リコール届出番号	外一1385	リコール開始日	平成19年2月20日
不具合の部位（部品名）	乗降口（後部ドア）		
基準不適合状態にあると認める構造、装置又は性能の状況及びその原因	後部左右ドアの電動式ドアロック装置において、電動ドアラッチモーター内部のギヤを固定しているロックナットが正しく加工されていないものがある。そのため、そのまま使用を続けると、ロックナットが緩みギヤが破損し、最悪の場合、後部ドアが開放できなくなるおそれがある。		
改善措置の内容	全車両、電動ドアラッチモーターの製造番号を確認し、特定の製造番号の範囲内にある場合は、これを対策品と取り替える。		
不具合件数	2件	事故の有無	無し
発見の動機	市場からの情報による。		
自動車使用者及び自動車分解整備事業者に周知させるための措置	<ul style="list-style-type: none"> ・ 自動車使用者：ダイレクトメール、電話、または訪問により通知する。 ・ 自動車分解整備事業者：日整連発行の機関紙に掲載する。 ・ 対策実施済車には、運転者席側ドア開口部のドアロックスライカー付近に外一1385のステッカーを貼付する。

改善箇所説明図

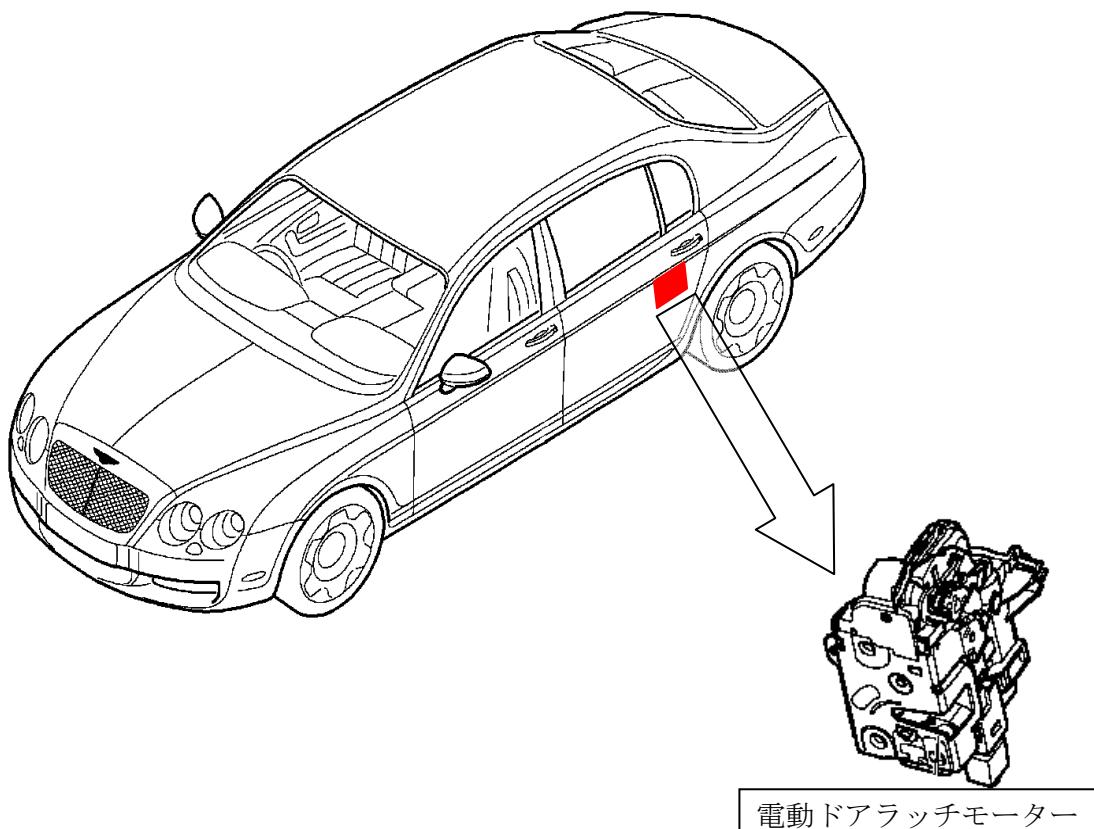
不具合の内容

後部左右ドアの電動式ドアロック装置において、電動ドアラッチモーター内部のギヤを固定しているロックナットが正しく加工されていないものがある。そのため、そのまま使用を続けると、ロックナットが緩みギヤが破損し、最悪の場合、後部ドアが開放できなくなるおそれがある。

改善の内容

全車両、電動ドアラッチモーターの製造番号を確認し、特定の製造番号の範囲内にある場合は、これを対策品と取り替える。
